Mission régionale d'autorité environnementale
Île-de-France

Avis en date du 9 octobre 2019 de la Mission régionale d'autorité environnementale d'Île-de-France sur le projet immobilier de la Friche Balzac situé à Argenteuil (Val-d'Oise)

Fig. 3 : – Plan masse du projet (accès crèche par le bâtiment 3) - source : étude d'impact

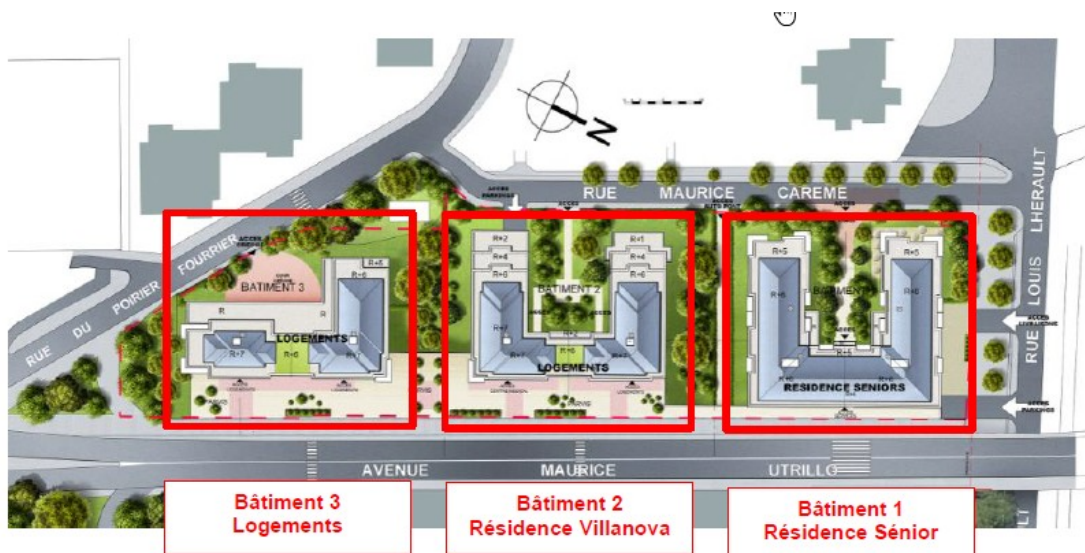
La MRAe note que le dossier ne présente pas de carte claire et précise de la localisation du site du projet. Le plan masse (fig 1 en page 25) est illisible. Des plans et coupes lisibles sont accessibles en pages 310 et suivantes, soit en fin d'étude d'impact ce qui ne facilite pas la compréhension du projet (figure 3).

Illustration 1: Niveau sonore moyen, période 6h-22h en façade des bâtiments - vue Nord. Source étude d'impact p.227

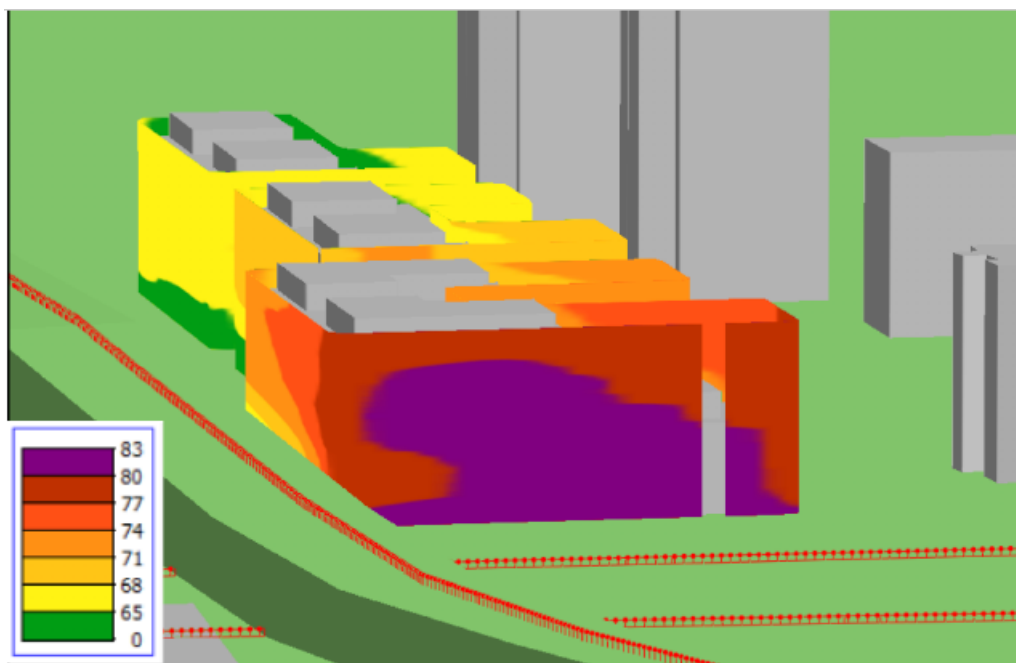
Ensuite, l'étude d'impact présente (p.226 et suivantes) une modélisation des objectifs d'isolement de façade à partir des deux mesures précédentes. Les isolements nécessaires sont importants d'après l'étude d'impact surtout en façade des logements des seniors donnant sur les voies ferrées (mesures supérieures à 80 dB en bordure de la rue Louis Lhéruault correspondant à une façade de la résidence seniors – cf illustration 1), ce qui entraîne des contraintes techniques (mises en place de châssis doubles).

L'étude d'impact conclut qu'une modélisation devra être réalisée de façon à calculer plus précisément la propagation sonore sur la parcelle et pouvoir optimiser les isolements réglementaires, en se basant toutefois sur le classement réglementaire des voies et non sur les mesures réalisées sur le site.

La MRAe recommande :

- **de réaliser une modélisation pour calculer la propagation sonore sur la parcelle et optimiser les isolements réglementaires ;**
- **de mettre en œuvre un suivi en phase exploitation, une fois les immeubles achevés pour mettre en œuvre si nécessaire des mesures compensatoires complémentaires.**

Fig. 4 : – Coupe de principe d'implantation des bâtiments du projet - source : étude d'impact

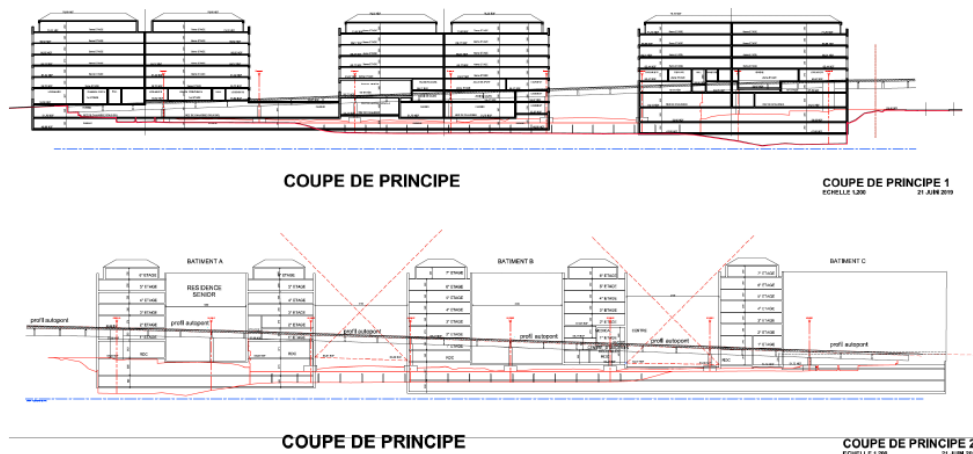
La thématique paysagère est insuffisamment traitée selon la MRAe compte tenu de l'enjeu paysage que revêt le projet, notamment pour :

- les futurs habitants qui auront en vis-à-vis les infrastructures routières et ferroviaires, au nord et à l'est, surtout au niveau des premiers étages ;
- les actuelles habitations situées à l'ouest qui auront comme vue le futur ensemble à la place de l'actuel espace vert constitué par la friche (figure 4).

Le projet prévoit l'aménagement de volumes très perceptibles à savoir, 3 bâtiments de 7 étages (cf figure 4), qui viendront bloquer les perceptions immédiates des bâtiments situés à l'ouest de l'espace vert, qui donnent aujourd'hui sur celui-ci et le pont routier.

Elle note d'après la coupe présentée en page 317 que les RdC et les 1^{ers} étages seront impactés par des vues sur les fondations du pont. Elle note également que la bande boisée existante le long du pont n'est pas maintenue. Le projet ne propose aucune mesure de réduction ou de compensation, comme le maintien de la bande humide, et des boisements déjà constitués ou l'aménagement d'autres. La distance entre la façade est et le pont semble d'ailleurs trop étroite pour l'envisager.

La MRAe recommande de fournir, avant et après projet, des cônes de vues :

- **sur le site et son environnement (à différentes échelles) ;**
- **depuis les bâtiments existants sur les nouveaux bâtiments pour évaluer notamment les incidences sur les vues depuis les actuels bâtiments situés à l'ouest ;**
 - **depuis les futurs bâtiments sur les façades nord et est (vues sur les infrastructures routières et ferrées) et notamment les vues depuis les premiers étages des immeubles et le risque de vues sur les piliers du pont ;**
 - **de proposer des mesures afin d'atténuer les impacts visuels.**
